## 监理工程师通知回复单

项目名称: 申宜宜城流水镇 100MW 农光互补光伏发电项目

编号: JSFF-ZGHF-008

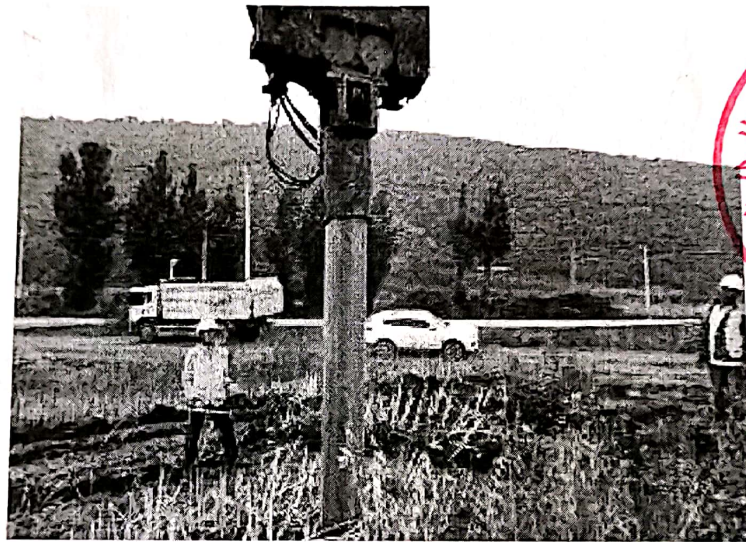
1、光伏区桩基桩距、垂直度、入土深度及管桩壁厚不符合设计要求的已整改

桩距调整

管桩垂直度整改

桩基垂直度调整
